## **DODATEK č. 2**

**na realizaci veřejné zakázky s názvem:**  
**„Zásobování pitnou vodou lokality Horní Paseky – Rožnov pod Radhoštěm“**

| ZMĚNOVÝ LIST  |   | číslo ZL: 1   |   |
|---|---|---|---|
| <b>Předmět změny:</b> Úprava založení základové spáry   |   |   |   |

| <b>Předmět změny:</b> Změna trasy vodovodního řadu Ř 2-3 V15 – V18   |   |  |   |

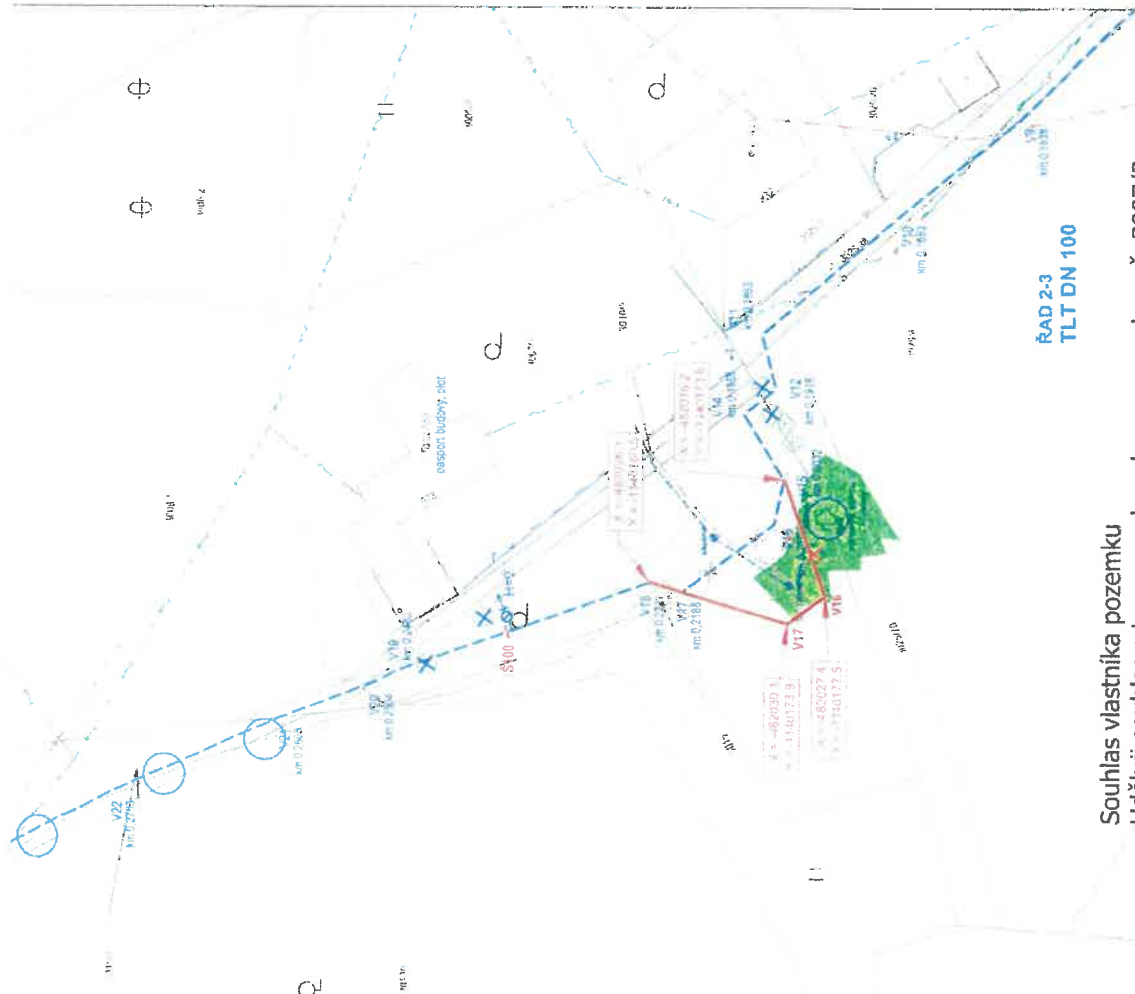
Souhlas vlastníka pozemku  
 Uděluji souhlas s trasou vodovodu na pozemku p.č. 3007/2,  
 k.ú. Rožnov pod Radhoštěm, kterého jsem vlastníkem,  
 v místě zakresleném na tomto souhlasu.  
 Trasa vodovodu je upravena na základě moji námitky  
 a je v souladu s mým požadavkem.  
 K zakreslenému řešení nemám připomínky a souhlasím  
 s realizací stavby za podmínek vydaného stavebního povolení.  
 v Rožnově pod Radhoštěm dne .....  
 Jana Váliková .....

| TZ 01 Vodovodní řady   | Kontroloval :<br>Ing. S. Gorbunov             |

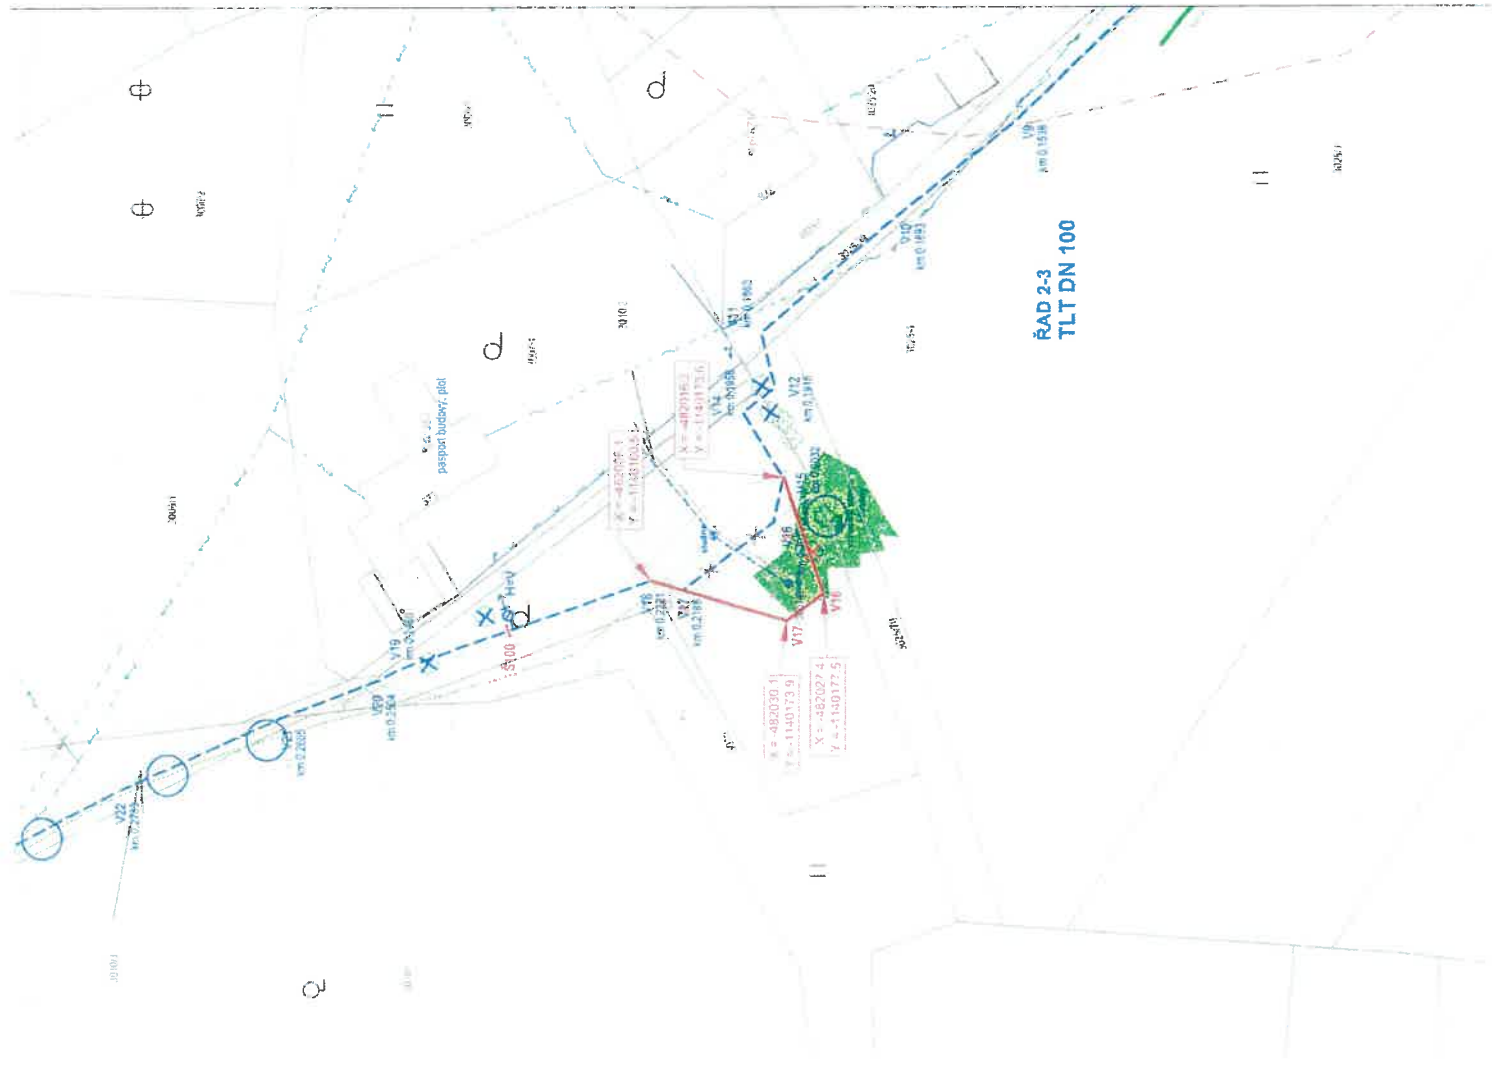
| Č. ZMĚNY | PŘEDMĚT ZMĚNY  | ZMĚNU PŘEVZEL | PODPIS             | DATUM ZMĚNY |
|----------|--|---------------|--------------------|-------------|
| 01       | ZMĚNA TRASY MEZI VRCHOLY V15-V16,<br>NOVÉ Š100 za H=V, km 0,2362 | J. PASTOREK   | <i>J. Pastorek</i> | 04/2023     |

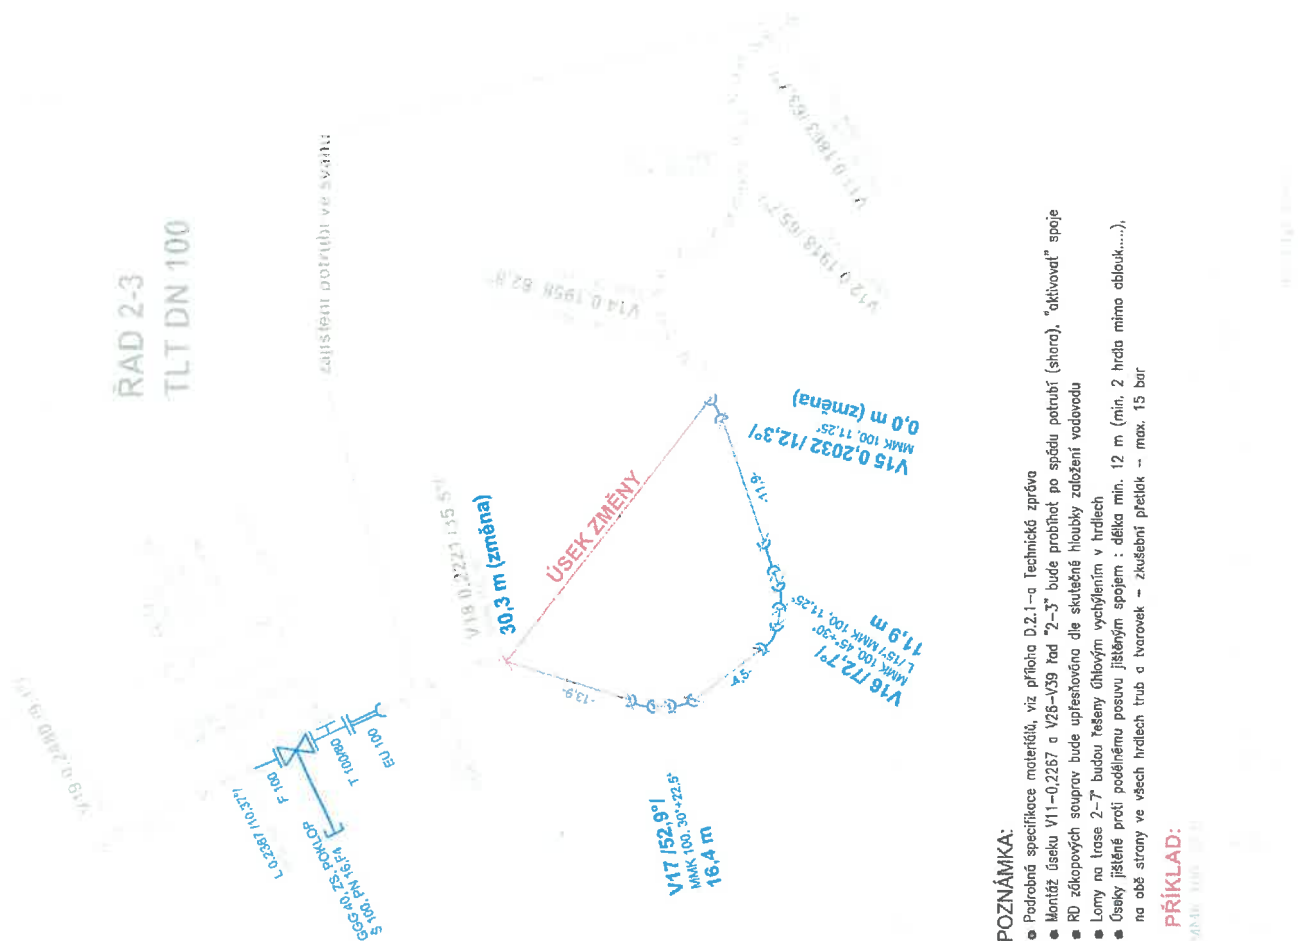
| Č. ZMĚNY | PŘEDMĚT ZMĚNY                     | ZMĚNU PROVEDL | PODPIS      | DATUM ZMĚNY |
|----------|-----------------------------------|---------------|-------------|-------------|
| 01       | ZMĚNA TRASY MEZI VRCHOLY V15-V18. | J. PASTOREK   | <i>Past</i> | 04/2023     |
|          | NOVÉ Š100 za H=V, km 0,2382       |               |             |             |
